Dotyczy: postępowania o udzielenie zamówienia publicznego prowadzonego w trybie przetargu nieograniczonego na roboty budowlane polegające na przebudowie boiska sportowego wraz z budową oświetlenia zewnętrznego przy Zespole Szkół i Placówek w Piwnicznej – Zdroju

I. WYJAŚNIENIA TREŚCI SPECYFIKACJI

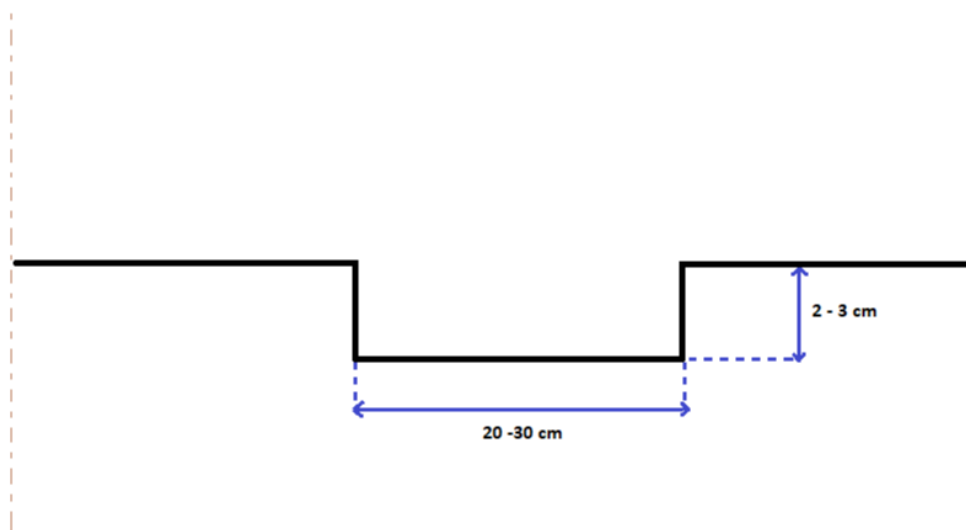
Pytanie nr 1 wykonawcy:

„Proszę o udostępnienie dokumentacji technicznej z zakresu odwodnienia liniowego obiektu”

Odpowiedź zamawiającego na pytanie nr 1:

Nakłady związane z wykonaniem płytkościeku uwzględnione zostały w poz. 10 i 11 Przedmiaru robót. Płytkościelik należy wykonać poprzez obniżenie kostki brukowej według poniższego rysunku.
